IPCOM VA2 1300 SC/1300 LS/2300 SC/2300 LS/2500 SC/2500 LS**ご使用上の留意・注意事項**

2017年6月

富士通株式会社

留意・注意事項一覧

3. WEBコンソールにおけるアクセス制御のデフォルト動作の「シリーズごとのデフォルト動作モード」表示について

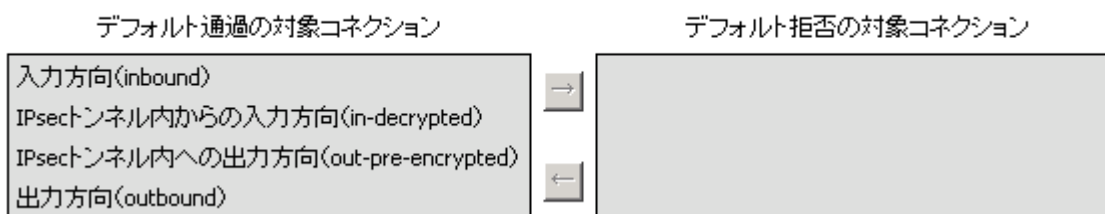
IPCOM VA2 LS シリーズの WEB コンソールで、「設定>構成定義>装置設定>基本設定」画面の、「アクセス制御の動作モード」「デフォルト動作」にて、シリーズごとのデフォルト動作モードを選択した場合、下記のように対象コネクションがすべてデフォルト拒否の対象コネクションとして表示されます。

① シリーズごとのデフォルト動作モード

正しくは、下記のように読み替えてください。

② シリーズごとのデフォルト動作モード
